EIC-Lanamme-INF-0556-2023

INFORME DE INSPECCIÓN

INSPECCIÓN N.º 3 DE LA CONSTRUCCIÓN DE PUENTES DEL PROYECTO DE DISEÑO, REHABILITACIÓN Y AMPLIACIÓN DE LA RUTA NACIONAL N.º 32

Figura 20. Detalle de las escolleras para prevención de socavación de las cimentaciones de las pilas del puente nuevo sobre el río Destierro. (a) Vista en elevación. (b) Vista en planta.

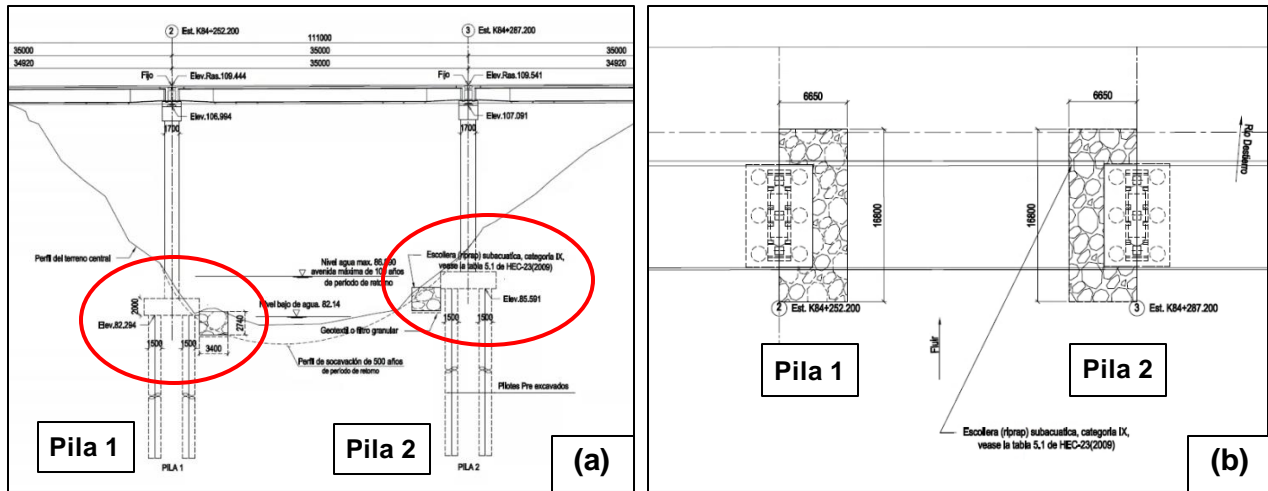
- A. Según la información mostrada en los planos estructurales del puente, ambas pilas cuentan con una cimentación profunda de tipo placa sobre pilotes (ver Figura 20a), donde los pilotes cuentan con una profundidad de 31 metros.

- B. Según el detalle de escolleras mostrado en los planos estructurales del puente, se debe colocar una escollera como protección contra la socavación alrededor de la placa de cimentación de ambas pilas (ver Figuras 20a y 20b). En sitio no se observó una escollera alrededor de la placa de cimentación de la Pila 2 que coincida con este detalle (ver Figura 21).

- C. Según el perfil de socavación que se muestra en la vista en elevación del puente (ver Figura 20a), solo un borde de la placa de cimentación de la Pila 2 quedaría expuesto ante la avenida con un período de retorno de 500 años. Sin embargo, en sitio se pudo observar que más de la mitad de la placa de cimentación se encuentra expuesta.

1. Solicitar el criterio técnico del Programa de Ingeniería Geotécnica en lo que respecta a la ausencia de escolleras e indicios de socavación de la placa de cimentación con pilotes de la Pila 2, así como las implicaciones que esto podría tener en el desempeño de la cimentación.
2. Solicitar a la Administración una respuesta por escrito en la que indique:
 - a) El motivo de que el perfil del terreno observado en sitio exceda el perfil de socavación para un período de retorno de 500 años que se muestra en los planos estructurales.
 - b) Las medidas preventivas que se tomarán para evitar la socavación en la cimentación de las pilas.

Figura 23. Extracto de la memoria de cálculo donde se revisa la longitud de asiento en las pilas del puente existente sobre el río Destierro.

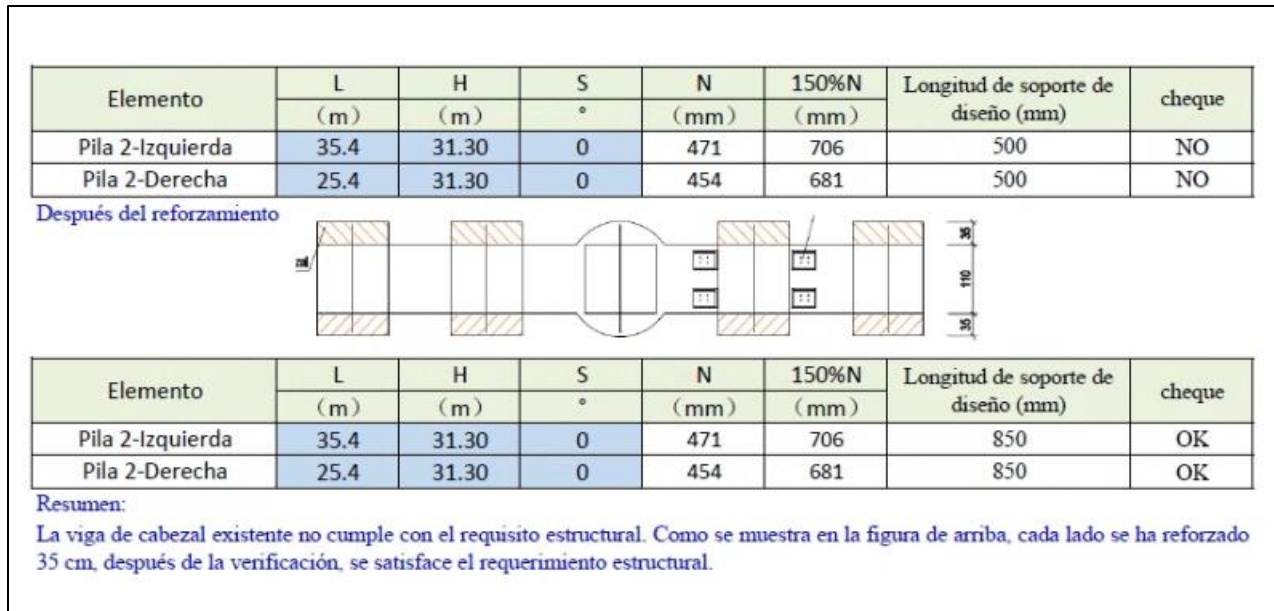
- b) El puente existente sobre el río Destierro presenta una longitud de asiento insuficiente en las pilas, puesto que incumple el requerimiento del Artículo 4.7.4.4 de la especificación AASHTO LRFD. Al respecto, en la memoria de cálculo de la rehabilitación del puente se indica que se ampliarán las dimensiones de la viga cabezal de la pila para cumplir este requerimiento, sin embargo, no se encontró evidencia de esta ampliación en sitio ni en los planos estructurales.

1. Solicitar a la Administración una respuesta por escrito en la que indique:
 - a) Si está previsto realizar alguna ampliación en la viga cabezal de las pilas del puente con el fin de satisfacer el requerimiento de longitud de asiento del Artículo 4.7.4.4 de la especificación AASHTO LRFD, tal como se indica en la memoria de cálculo de la rehabilitación del puente existente, ya que de momento se está incumpliendo este requerimiento de la normativa.
 - b) Evidencia de que se estén implementado todas las medidas de rehabilitación necesarias para satisfacer el requerimiento de longitud de asiento del Artículo 4.7.4.4 de la especificación AASHTO LRFD en los otros puentes existentes que están siendo rehabilitados como parte del proyecto.

Figura 27. Detalle constructivo de la nueva junta de expansión sobre la Pila 2 según se muestra en los planos de rehabilitación del puente existente sobre el río Destierro.

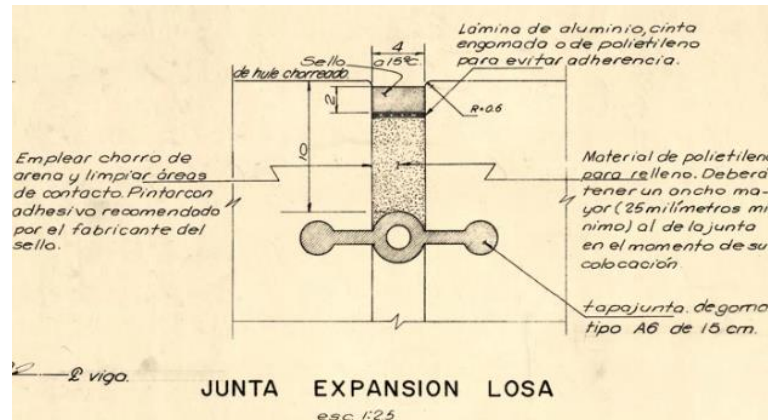
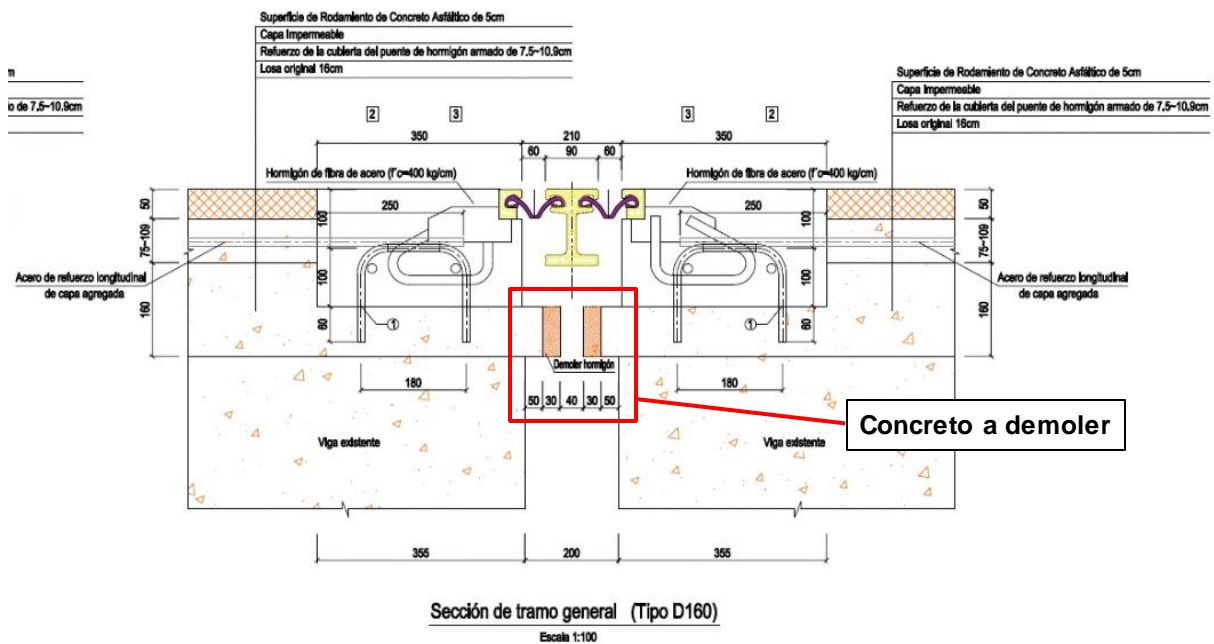
- A. Al momento de la inspección, se estaba trabajando en la construcción de la junta de expansión de la Pila 2 del puente. Como parte del proceso constructivo de esta junta, se observó que se había demolido una parte del tablero existente a ambos lados de la junta, dejando expuesto el acero de refuerzo transversal (ver Figura 25).
- B. Originalmente, en esta pila existía una junta de expansión elastomérica colada, la cual cubría una abertura de 40 mm (ver Figura 26).
- C. De acuerdo con el detalle mostrado en los planos estructurales de la rehabilitación del puente, la junta de expansión original debe ser sustituida por una nueva junta (ver Figura 27). Como parte del proceso constructivo de esta nueva junta, se debe realizar una demolición del tablero existente de 30 mm de ancho a ambos lados de la junta.

1. Solicitar a la Administración una respuesta por escrito en la que facilite el detalle de la reparación del concreto que fue demolido como parte de la construcción de las nuevas juntas de expansión sobre las pilas del puente.

Figura 30. Agrietamiento de la carpeta asfáltica a lo largo del borde de la losa de aproximación del puente nuevo sobre la Quebrada Calderón. **(a)** Vista general Acceso 1. **(b)** Vista lateral Acceso 1. **(c)** Vista general Acceso 2. **(d)** Vista lateral Acceso 2.

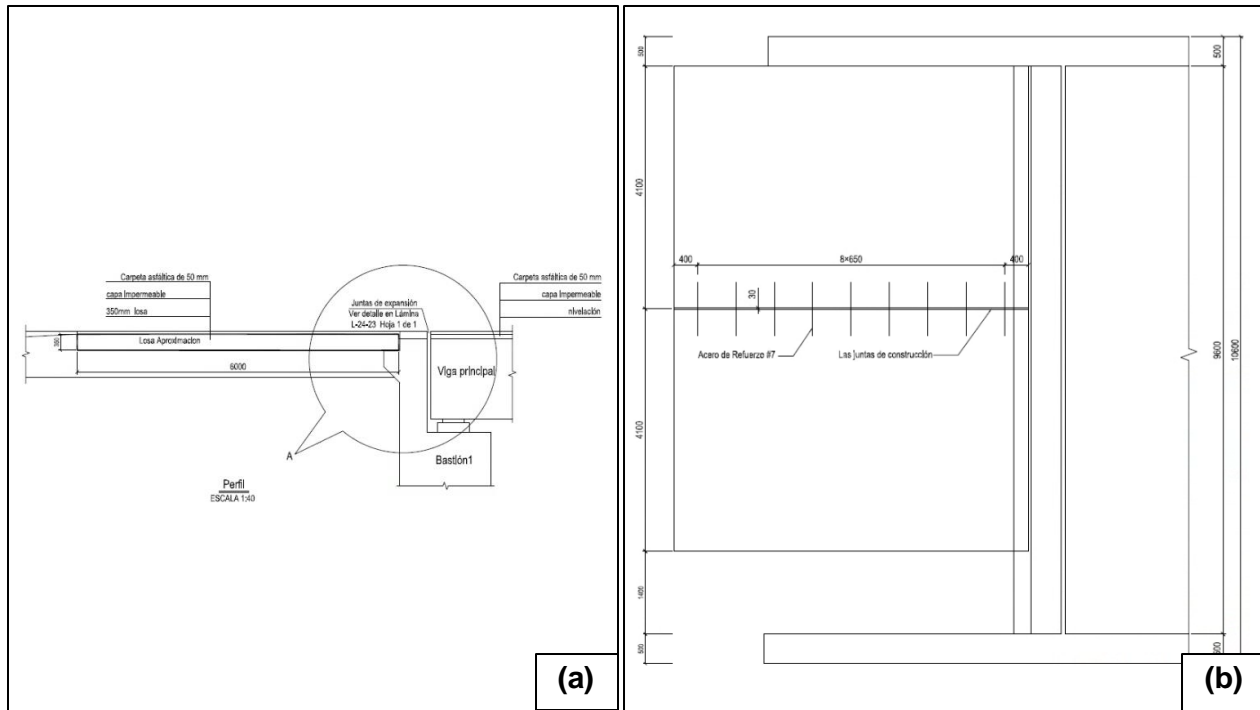
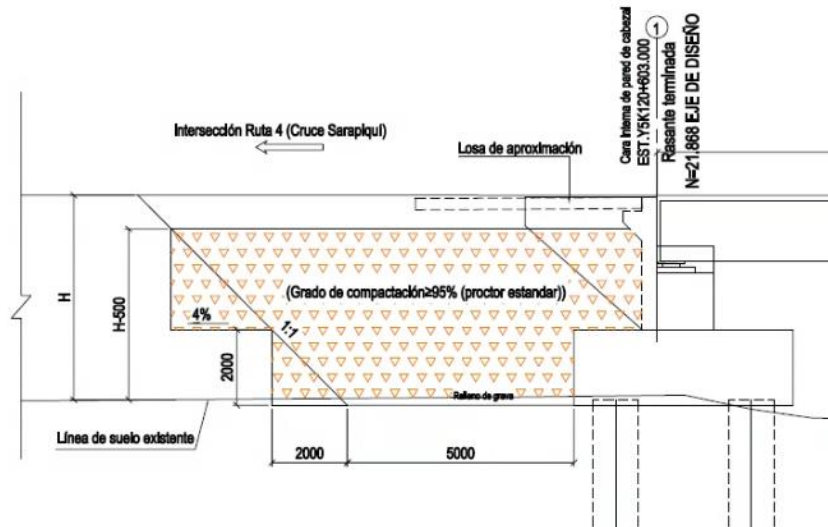
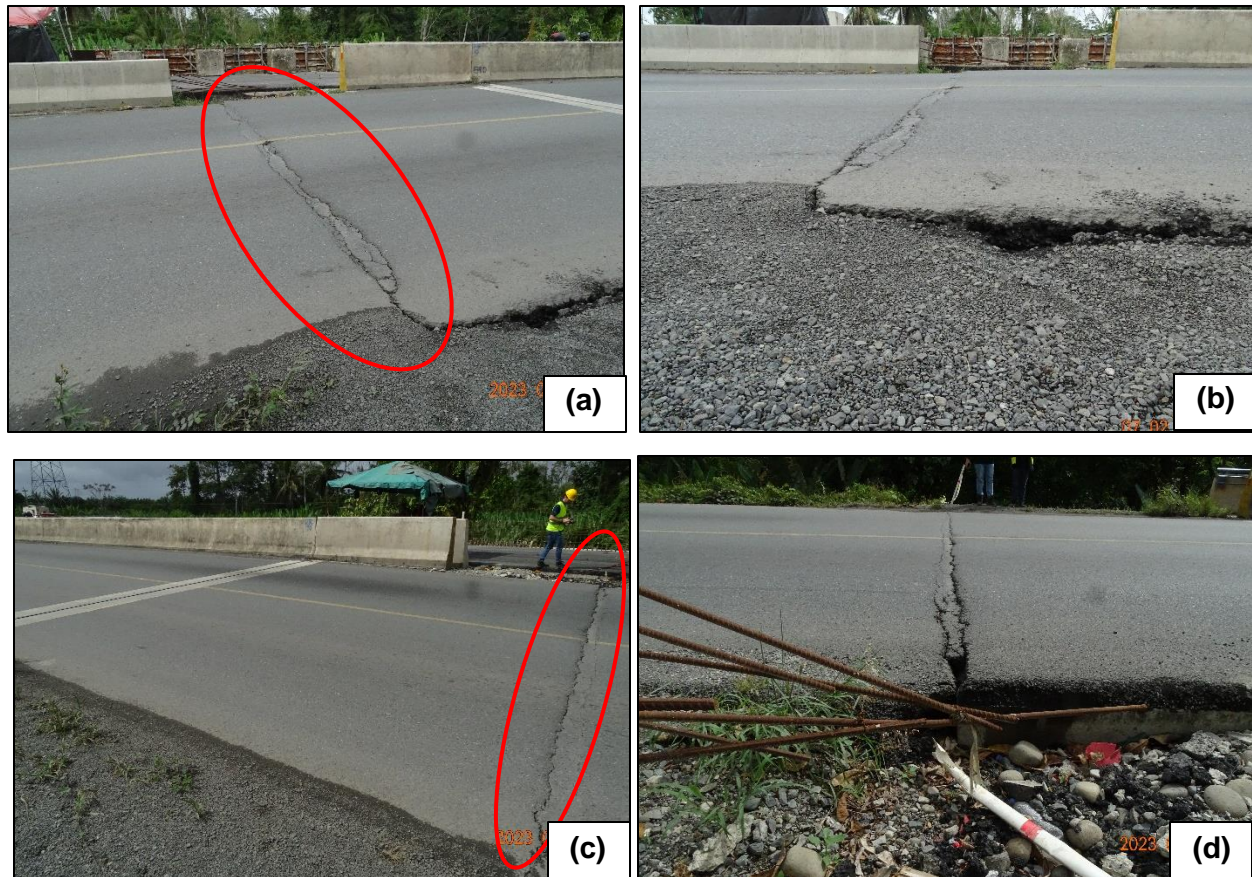
- A. Según el detalle de losa de aproximación que se muestra en los planos estructurales del puente, las losas de aproximación tienen 350 mm de espesor, 6 m de longitud, y consisten de dos módulos de 4.1 m cada uno unidos por medio de dovelas de acero (ver Figuras 28a y 28b). Estas dimensiones aplican para todos los puentes nuevos del proyecto.

- B. Por otro lado, el detalle del relleno de aproximación que se muestra en los planos estructurales del puente indica que el relleno de aproximación debe extenderse más allá del extremo de la losa de aproximación (ver Figura 29). Esto aplica para todos los puentes nuevos del proyecto.

- F. En la memoria de cálculo de las losas de aproximación de los puentes nuevos del proyecto (CHEC, 2018) se comprueba que la losa tiene suficiente resistencia para soportar los esfuerzos debidos al peso propio, peso de la carpeta asfáltica y cargas vehiculares, habiéndose obtenido una relación capacidad/demanda de 2.93 para el diseño por flexión.

2. Solicitar a la Administración una respuesta por escrito en la que indique:
 - a) El plan de intervención que seguirá el Contratista para corregir el problema de asentamiento o pérdida de los rellenos de aproximación en los accesos, así como para reparar los elementos de los accesos que se han visto dañados a raíz de este problema (carpeta asfáltica, barrera vehicular en el caso del puente sobre el río Toro).

Figura 32. Agrietamiento de la carpeta asfáltica a lo largo del borde de la losa de aproximación del Acceso 2 del puente nuevo sobre el río Aguas Claras. **(a)** Vista general. **(b)** Vista lateral.

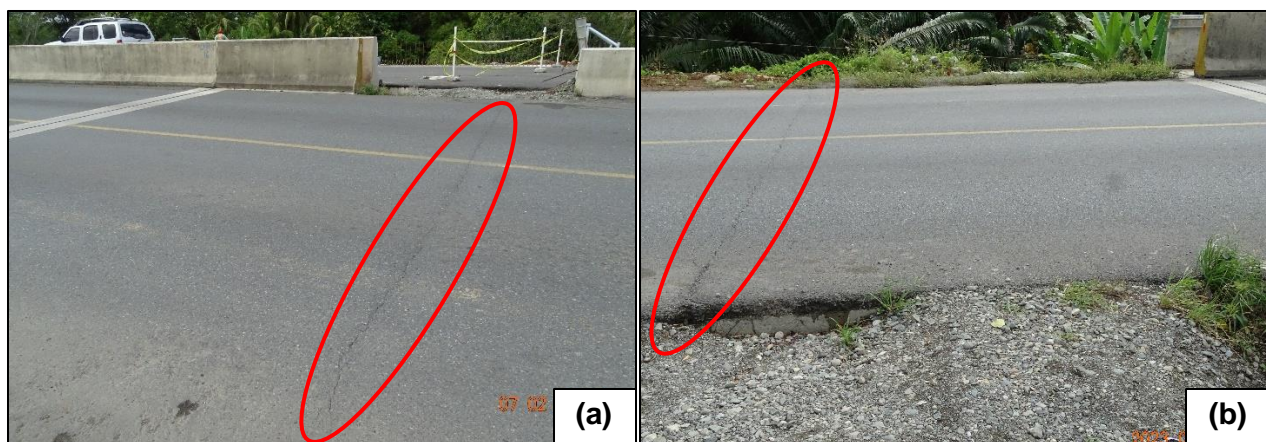
- C. El agrietamiento observado es un indicio de que existe un asentamiento o pérdida del relleno de aproximación. Algunas posibles causas de este problema incluyen una mala compactación del relleno de aproximación durante el proceso constructivo, o bien, la erosión del relleno producto del flujo de agua que no haya sido evacuada satisfactoriamente a través de los sistemas de drenaje (Saride et al, 2009).

- D. En la memoria de cálculo de las losas de aproximación de los puentes nuevos del proyecto (CHEC, 2018) se demuestra que la losa tiene suficiente resistencia para soportar los esfuerzos debidos al peso propio, peso de la carpeta asfáltica y cargas vehiculares, habiéndose obtenido una relación capacidad/demanda de 2.93 para el diseño por flexión.

Figura 33. Agrietamiento de la carpeta asfáltica a lo largo del borde de la losa de aproximación del puente nuevo sobre el río San Miguel. **(a)** Vista general Acceso 1. **(b)** Vista lateral Acceso 1. **(c)** Vista general Acceso 2. **(d)** Vista lateral Acceso 2.

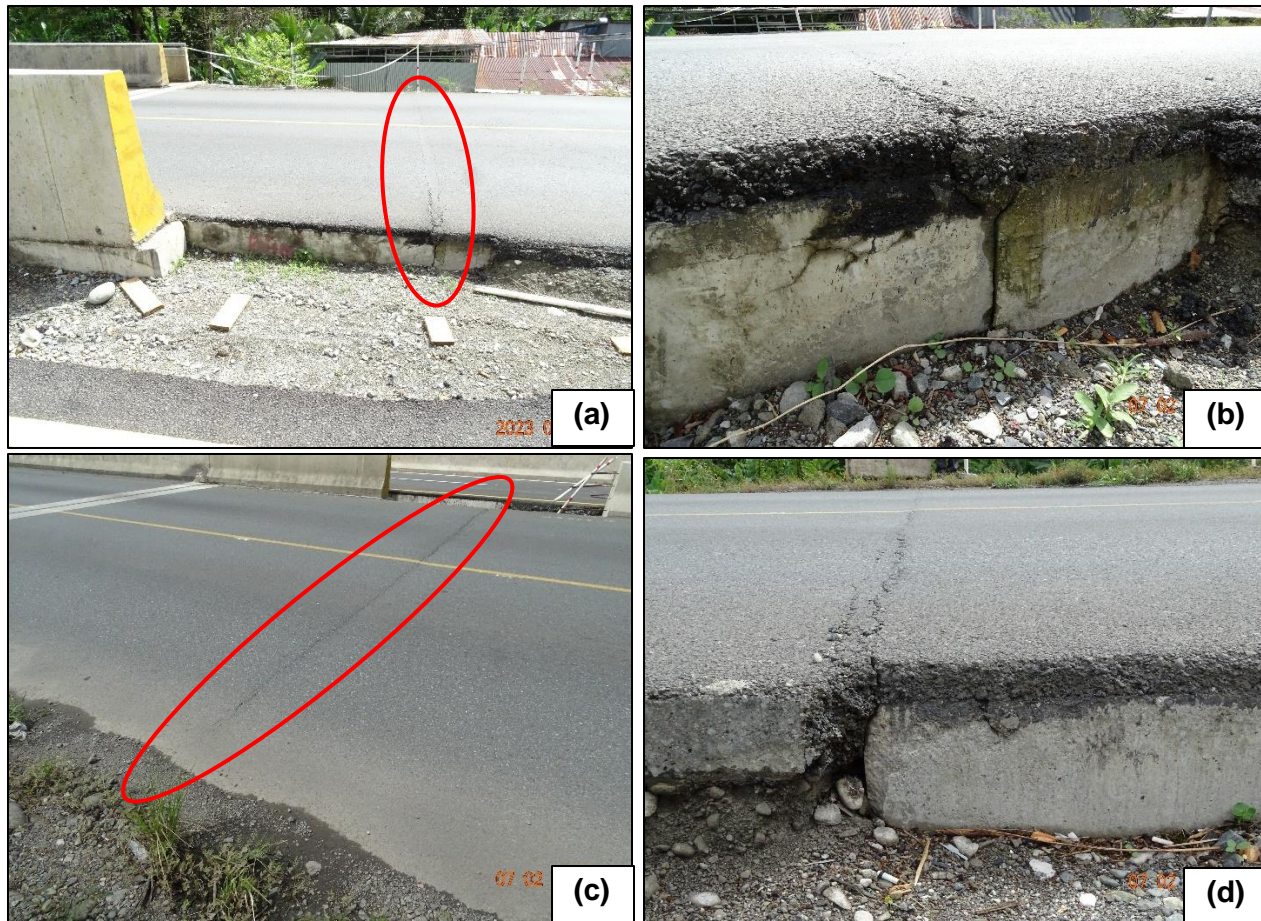
- E. En la memoria de cálculo de las losas de aproximación de los puentes nuevos del proyecto (CHEC, 2018) se comprueba que la losa tiene suficiente resistencia para soportar los esfuerzos debidos al peso propio, peso de la carpeta asfáltica y cargas vehiculares, habiéndose obtenido una relación capacidad/demanda de 2.93 para el diseño por flexión.

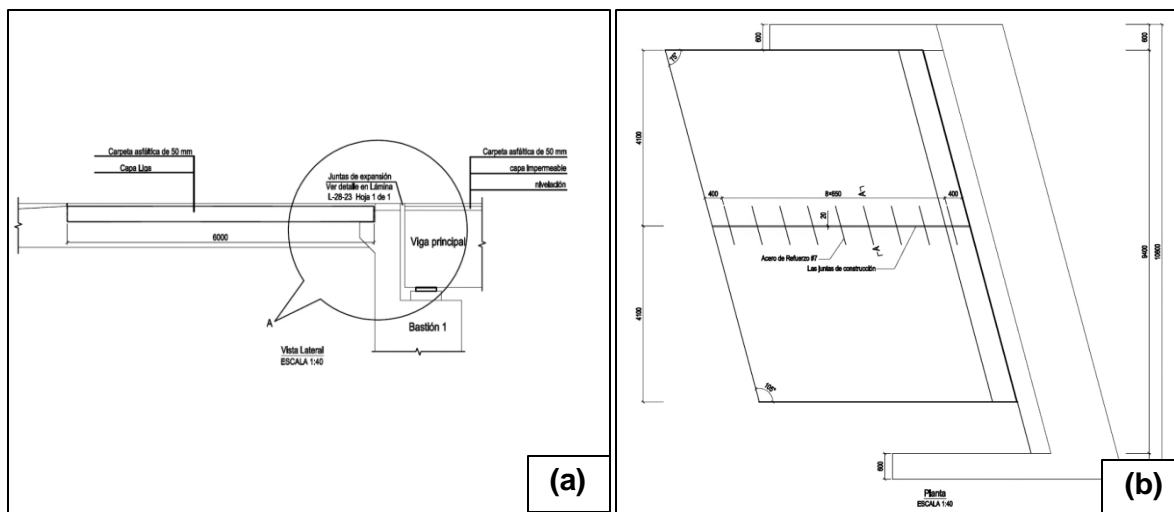
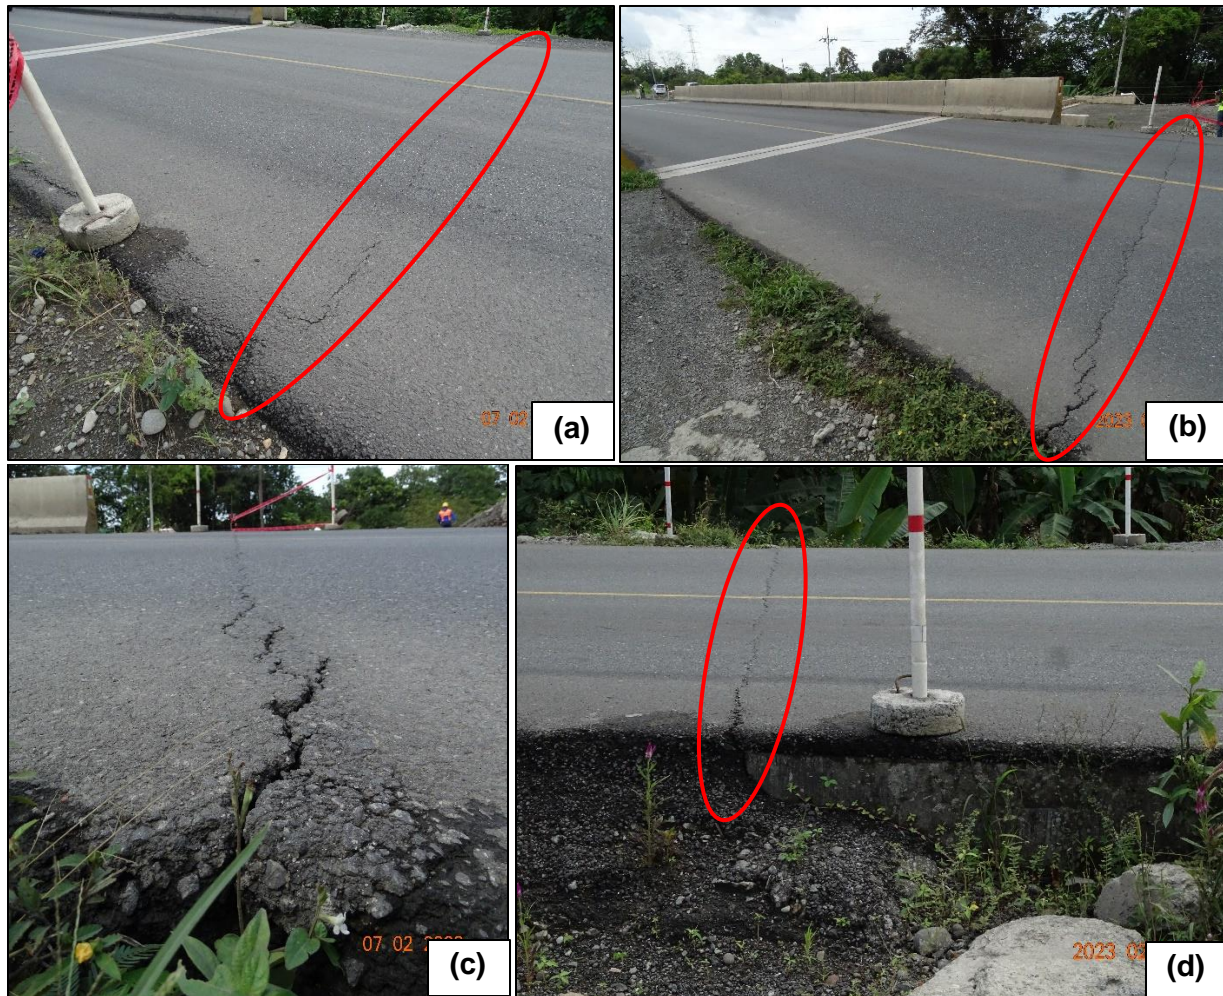
- A. El puente nuevo sobre el río Escondido presenta un detalle similar de losas de aproximación y rellenos de aproximación que el puente nuevo sobre la Quebrada Calderón (ver Observaciones 5.7.1(A), 5.7.1(B), Figuras 28 y 29), con la única diferencia de que la losa de aproximación presenta un sesgo de 15° (ver Figura 34).

- C. El agrietamiento observado es un indicio de que existe un asentamiento o pérdida del relleno de aproximación. Algunas posibles causas de este problema incluyen una mala compactación del relleno de aproximación durante el proceso constructivo, o bien, la erosión del relleno producto del flujo de agua que no haya sido evacuada satisfactoriamente a través de los sistemas de drenaje (Saride et al, 2009).

- D. En la memoria de cálculo de las losas de aproximación de los puentes nuevos del proyecto (CHEC, 2018) se demuestra que la losa tiene suficiente resistencia para soportar los esfuerzos debidos al peso propio, peso de la carpeta asfáltica y cargas vehiculares, habiéndose obtenido una relación capacidad/demanda de 2.93 para el diseño por flexión.

Figura 37. Desprendimiento del sistema de protección de pintura y oxidación en placas de conexión de los aisladores sísmicos tipo péndulo de fricción del puente nuevo sobre el río Cuba. **(a)** Aislador del Bastión 1. **(b)** Aislador del Bastión 2.

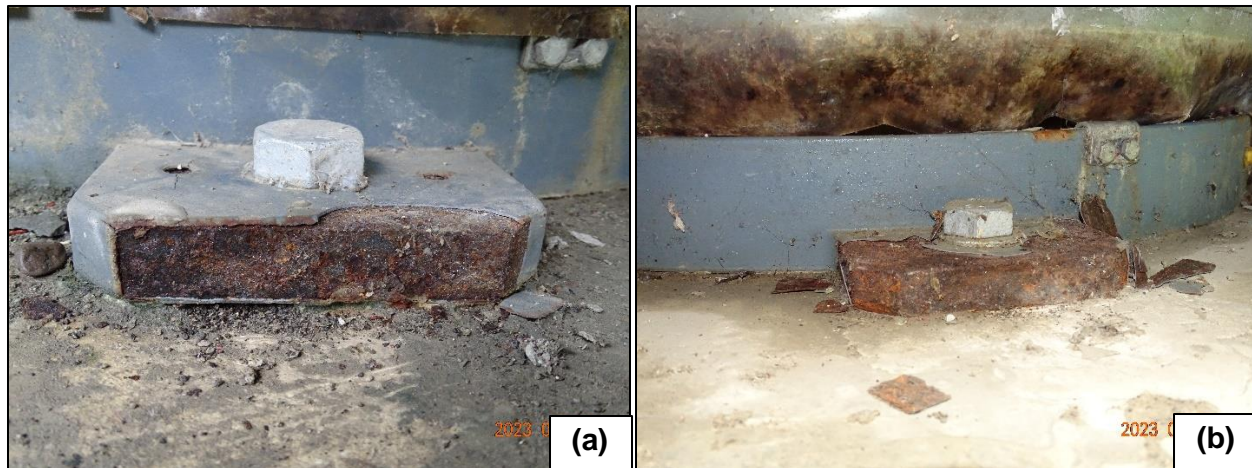
Observación 5.11.1 – Aisladores tipo péndulo de fricción:

- c) El plan de intervención que seguirá el Contratista para corregir el desprendimiento del sistema de protección de pintura y la oxidación observada en los elementos de conexión de los aisladores sísmicos, contemplando que, de colocarse nuevamente el mismo material, este podría dañarse en cuestión de pocos años, como sucedió con el sistema actual. Adicionalmente, las medidas preventivas que se tomarán para evitar la aparición de estas deficiencias en los otros puentes con aisladores sísmicos del proyecto.
